B – Conclusions et avis du Commissaire Enquêteur

Concernant la demande de décision d'autorisation d'un parc photovoltaïque au sol, lieux-dits « Clayrac Ouest » et « Saintonges », au titre des enjeux liés aux zones humides sur le territoire de la commune de La Ville-Dieu-du-Temple,

à la demande de la SAS SOLEIL ELEMENTS 13

**Enquête publique du 11 avril au 11 mai 2023, prescrite par arrêté préfectoral du 9 mars 2023
du préfet de Tarn et Garonne**

Figure : Mesure de réduction supplémentaire - protection des zones humides par rapport au risque de drainage horizontal

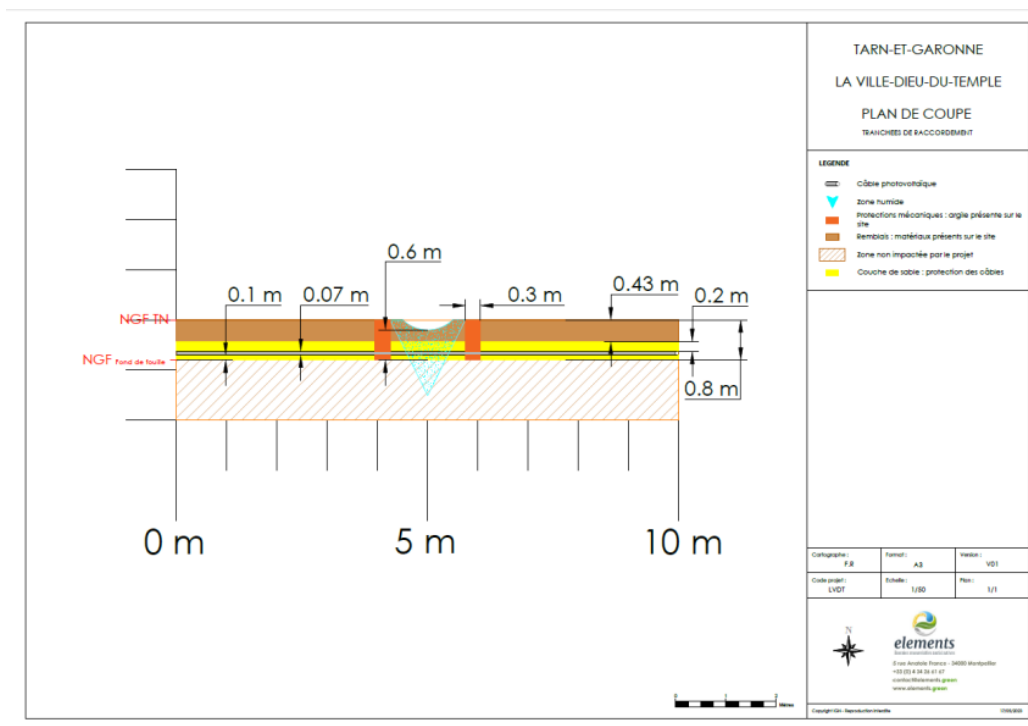
En outre cette première réponse du porteur de projet ne répond pas au risque de drainage des ilots humides par les affouillements et tranchées à réaliser pour l'enfouissement des câbles de collecte de l'électricité produite dans le parc photovoltaïque.

Les tranchées sont en effet prévues d'être ouvertes sur 0,80 m de profondeur en moyenne (jusqu'à 90 cm de profondeur), et 0,60 à 70 cm de large, puis dotées d'un fond de sable support des gaines de câbles, sur des linéaires importants traversant la totalité du site en bout des rangées de panneaux (étude d'impact, page 181), ou 0,50 cm de large (page 183).

Rien n'indique que ces longues tranchées au fond sableux n'auront pas un « meilleur » résultat que les modestes réseaux de drainage des siècles derniers, non pas par infiltration des eaux mais par leur lent transfert jusqu'à un exutoire, que celui-ci soit l'un des fossés longeant le site, ou un drain ancien resté efficace par exception, ou encore le ruisseau traversant le site.

Par ailleurs, une mesure supplémentaire de réduction des impacts est proposée.

Lors de la réalisation de la tranchée et de la pose des câbles, des bouchons argileux seront placés de part et d'autre des zones humides aux 5 endroits où ces dernières sont impactées par le raccordement.

Ces protections mécaniques consisteront à positionner des blocs d'argiles d'une épaisseur minimale de 30 cm de chaque côté des zones humides afin de casser la continuité des couches de sable. Ces protections permettront ainsi d'éviter le drainage horizontal des zones humides à travers les couches de sables présentes dans la tranchée en maintenant l'imperméabilité autour des zones humides.

Un hydrogéologue sera mobilisé lors du chantier afin de valider cette opération.

La mesure supplémentaire d'évitement proposée, consistant à limiter le linéaire des tranchées, ne peut être analysée en qualité de mesure supplémentaire, car le plan initial des tranchées n'est pas connu.

Ceci étant, la limitation de l'interception des ilots humides par des tranchées potentiellement drainantes est bienvenue.

La mesure de réduction supplémentaire proposée, consistant à interrompre la perméabilité des tranchées de part et d'autre de chaque zone humide interceptée, sous le contrôle d'un hydrogéologue, est satisfaisante et semble bien répondre à l'objectif.

Elle me paraît répondre également à la demande de l'OFB de ne pas remblayer les tranchées avec des matériaux drainants.
